KOMISIJAS DIREKTĪVA

ar ko tehnikas attīstībai pielāgo Padomes Direktīvu 74/347/EEK par dalībvalstu tiesību aktu tuvināšanu attiecībā uz lauksaimniecības un mežsaimniecības riteņtraktoru redzamības lauku un priekšējā stikla tīrītājiem

(79/1073/EEK)

2. attēls

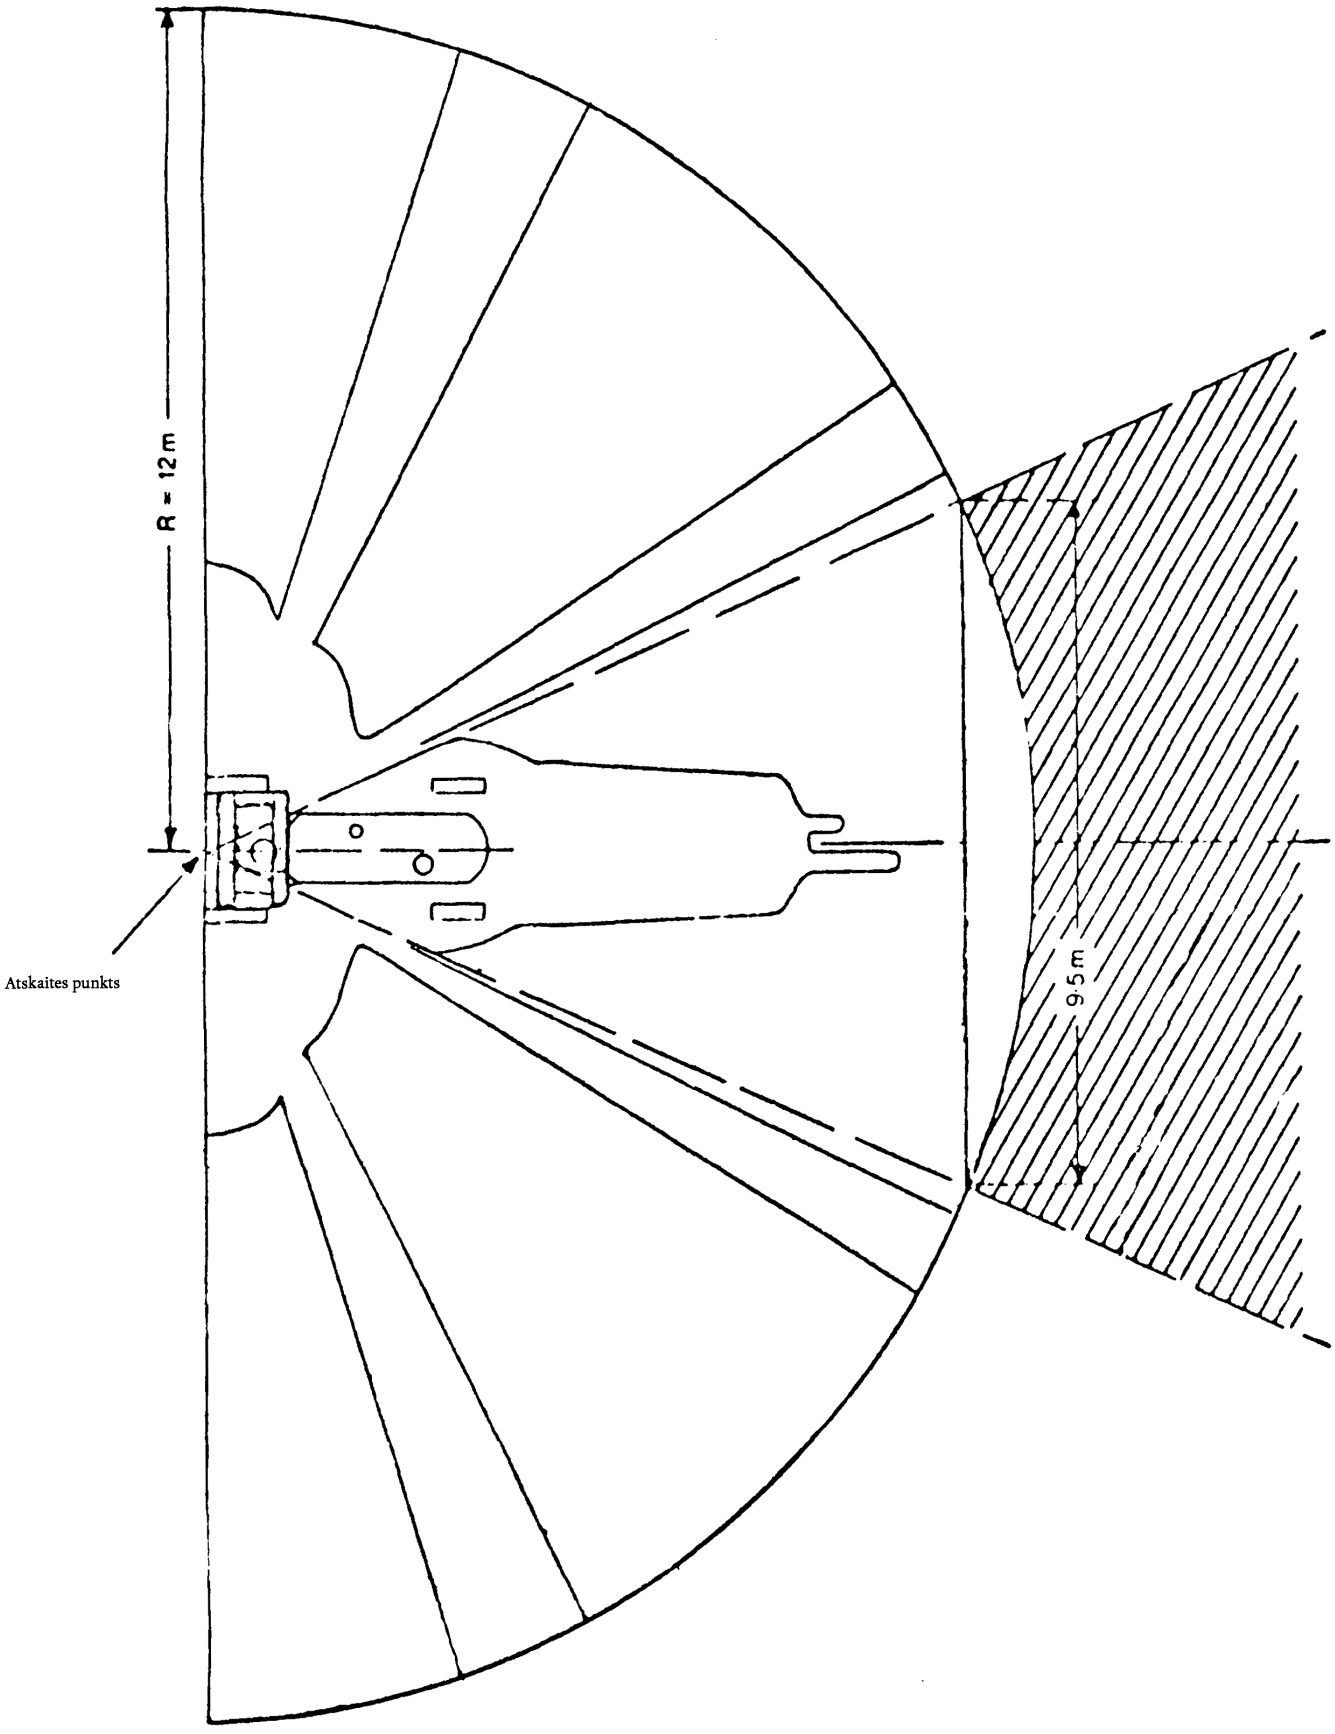
2. attēlā rasējumu aizstāj ar šo rasējumu:“
